Команда сборной Северо-Кавказской
железной дороги «Новое Движение»

Домашнее задание
IX Общесетевой викторины на знания Правил технической
эксплуатации железных дорог Российской Федерации

Предложение №1 по изменениям Правил технической эксплуатации железных дорог Российской Федерации

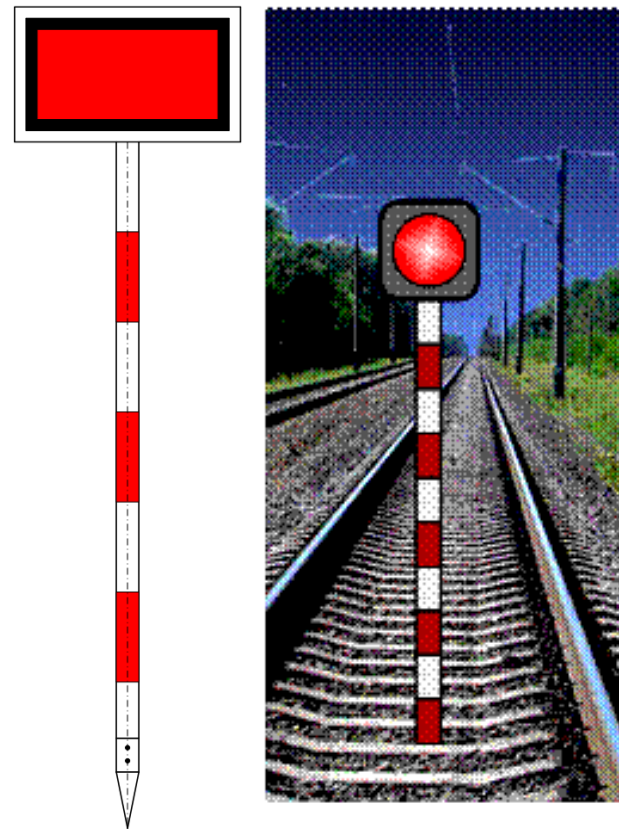
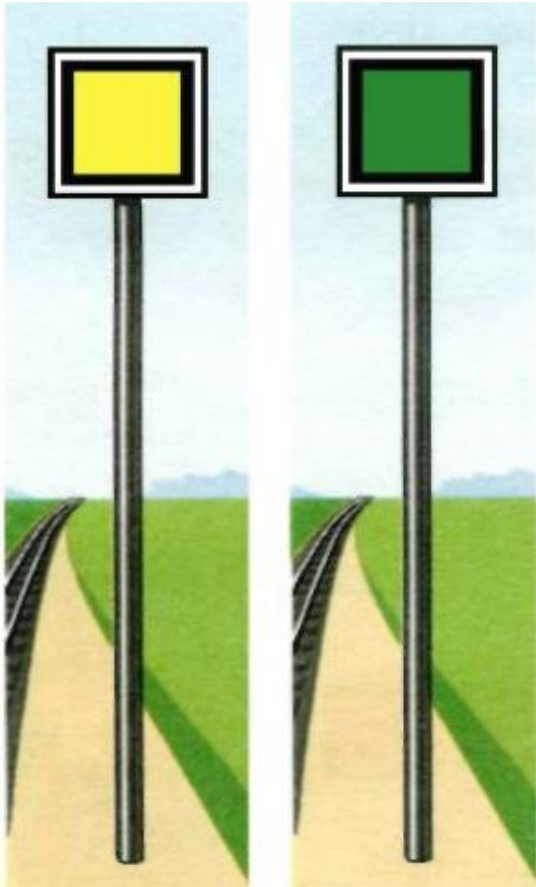
Приложение №7 к ПТЭ раздел IV п.35 - на рисунке 76 шест временного сигнала остановки окрашивается чередующимися поперечными белыми и красными полосами, согласно распоряжения №2540р от 14 декабря 2016г.

Предложение №2 по изменениям «Правил технической эксплуатации железных дорог Российской Федерации»

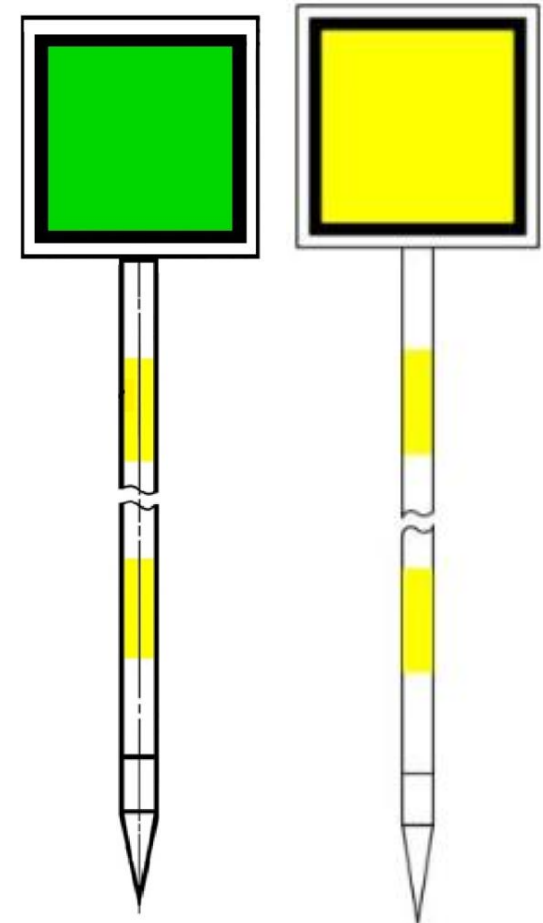
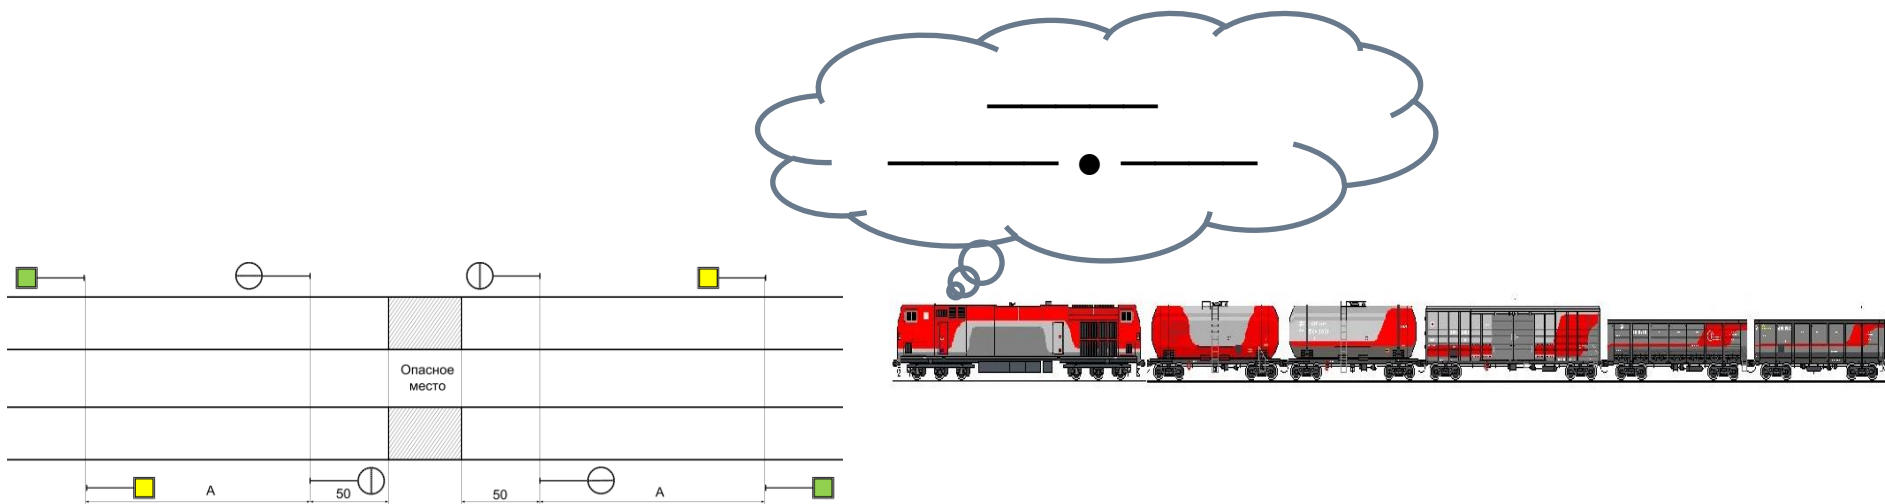
Приложение №7 к ПТЭ раздел IV п.35 - на рисунке 77, 78 шест временного сигнала уменьшения скорости окрашивается чередующимися поперечными белыми и желтыми полосами согласно распоряжения №2540р от 14 декабря 2016г.

Предложение №3 по изменениям «Правил технической эксплуатации железных дорог Российской Федерации»

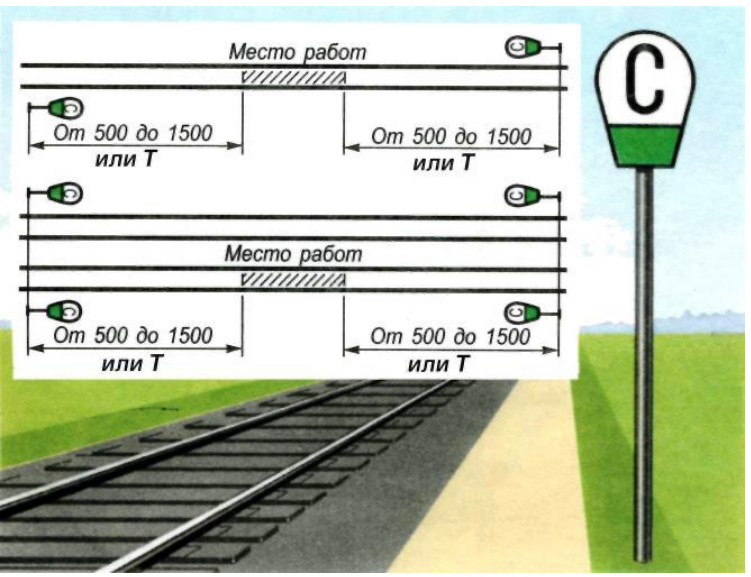
Приложение №7 к ПТЭ раздел IV п.36, 40 заменить фразой:

- «При подходе поезда к переносному желтому сигналу машинист обязан подать **один длинный свисток** локомотива, моторвагонного поезда, специального самоходного железнодорожного подвижного состава»

- «При подходе поезда к переносному желтому сигналу машинист обязан подать **оповестительный сигнал** свистком локомотива, моторвагонного поезда, специального самоходного железнодорожного подвижного состава».

Предложение №4 по изменениям «Правил технической эксплуатации железных дорог Российской Федерации»

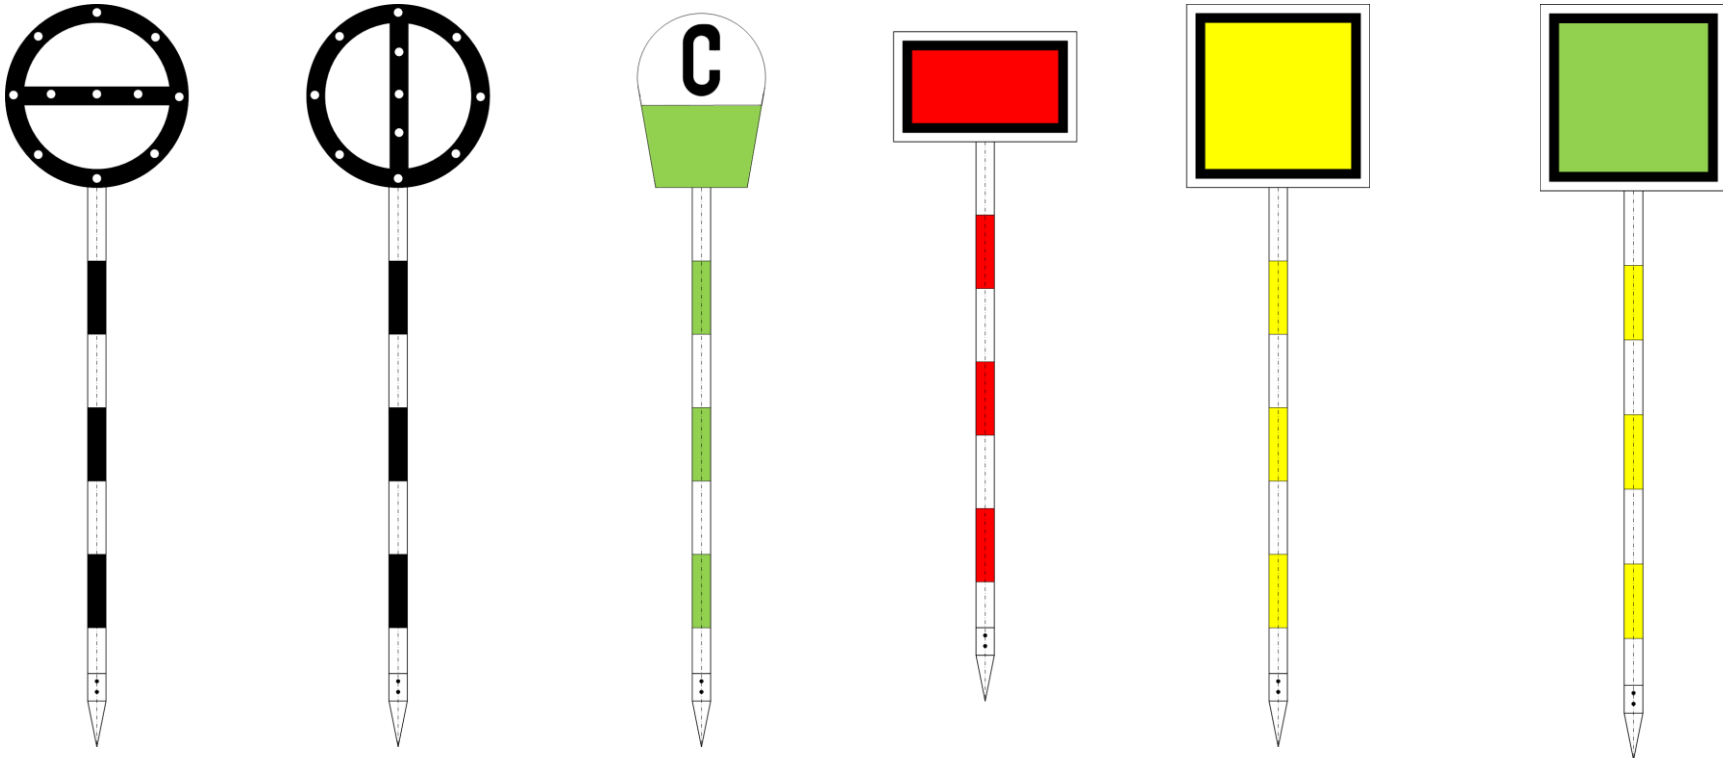
Приложение №7 к ПТЭ раздел IV п.41 рисунок 97 - шест временного сигнального знака «С», согласно распоряжения №2540р от 14 декабря 2016г., должен окрашиваться поперечными чередующимися белыми и зелеными полосами.
